# febi 39245

## Zawór obejściowy turbosprężarki

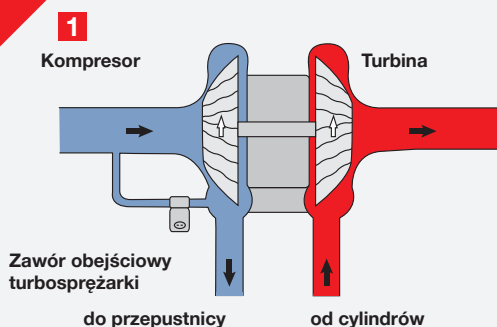
Opóźniony czas reakcji podczas zmiany obciążenia oraz stopniowy spadek mocy mogą wynikać z uszkodzenia zaworu obejściowego turbosprężarki.

W celu uniknięcia niepotrzebnego spadku obrotów turbosprężarki przy nagłym zamknięciu przepustnicy, zawór obejściowy turbosprężarki powoduje szybki spadek ciśnienia po stronie kompresora. Dzięki temu zmniejsza efekt tzw. „turbodziury”. (patrz rys. 1).

Starą wersję zaworu wyposażono w gumową membranę, która może być przyczyną nieszczelności zaworu (patrz rys. 2). W takim przypadku pełne ciśnienie doładowania nie jest osiągnięte, gdyż przy otwartej przepustnicy powietrze pompowane jest w zamkniętym obiegu.

Również przy wysokich obrotach, w przypadku nagłego zamknięcia przepustnicy (przy zdjęciu nogi z pedału gazu), wskutek długiego czasu zamykania zaworu unika się spadku ciśnienia za kompresorem – co z kolei powoduje powstawanie turbodziury. Skutkuje to nie tylko niepotrzebnym wyhamowaniem turbosprężarki, ale również nadmiernie obciąża zamkniętą przepustnicę oraz sekcję turbiny turbosprężarki.

febi zaleca wymianę zaworu obejściowego turbosprężarki najnowszą wersją (febi 39245). Dzięki zastosowaniu tłoczka (patrz rys. 3) zawór funkcjonuje niezawodnie.
